東海第二発電所 ペDESTAL (ドライウエル部)

機器ドレンサンプの設置概念の変更について

第2図 通常運転中のドライウェル機器ドレン流量計の実績データ

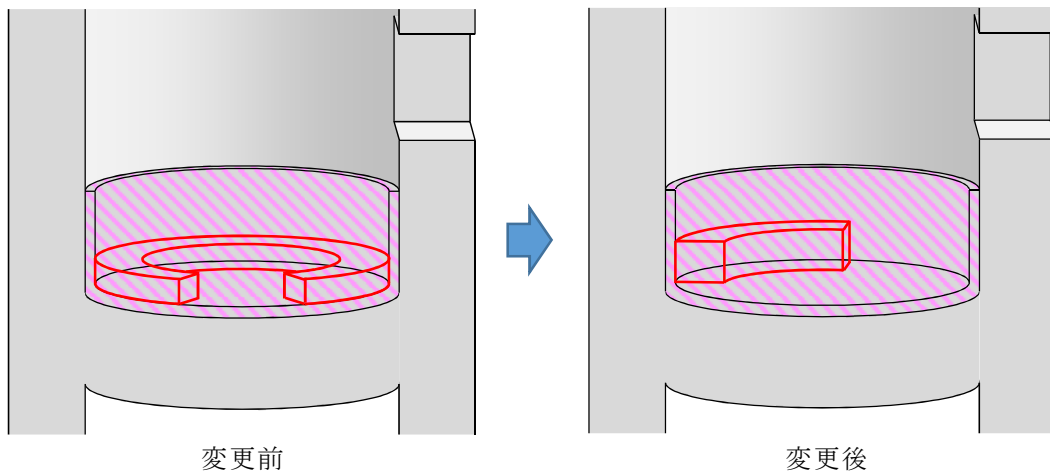
通常運転中に機器ドレンサンプに流入するドレン水としては、再循環系ポンプからのシールリーク水や、格納容器内の弁からのグランドリーク水が考えられる。通常運転中の機器ドレンの流量は、平均で6.2L/min程度、最大でも14L/min程度である。東海第二発電所における通常運転中のドライウエル機器ドレン流量計の実績データを第2図に示す。

上記を包絡するドレン流量として15L/minを想定し、このドレン水を100℃から60℃まで低下^{※2}させることを考えると、その熱交換容量は 3.6×10^4 kcal/hとなる。よって、新たに設置する機器ドレン冷却器は、この熱交換容量を満足するよう設計することとする。

第1図 機器ドレンサンプ設置概念の変更イメージ

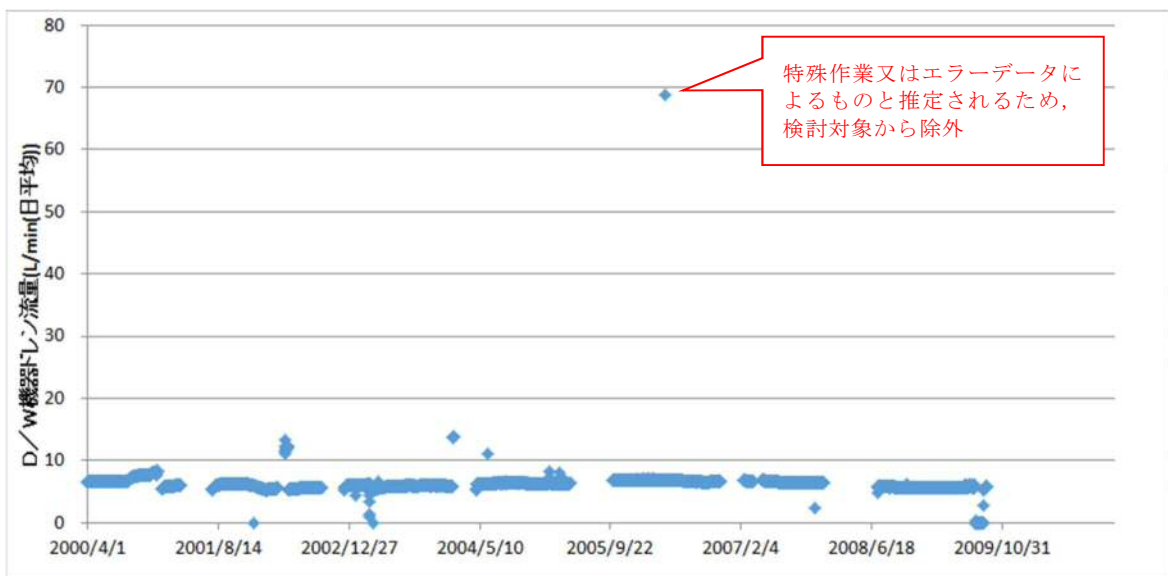
東海第二発電所では、ペDESTAL (ドライウエル部) 内にコリウムシールドを敷設し、その内側にドライウエル機器ドレンサンプを設置することを計画しているが、施工性の観点^{※1}から、機器ドレンサンプ設置の概念 (サンプ形状) を一部変更する (第1図)。これにより、機器ドレンサンプの大きさが従来の想定より縮小する方向となるが、これまでの審査で説明してきたFCI/MCCIに係る各種評価等に対する影響を検討し、評価結果に影響がないことを確認した。

※1 サンプ寸法が大きいと、ペDESTAL開口部から分割搬入しペDESTAL内で組立てる必要があり、作業スペースや溶接変形対策等の観点から製作が困難

一部の評価においては、機器ドレンサンプの体積等を評価条件として用いているものがあるが、サンプの体積等が縮小する場合には評価結果の裕度が大きくなる。また、その他の評価においては、サンプ形状等を考慮すべき条件として与えているものはないことから、各種評価における結論に影響を及ぼすものはない。
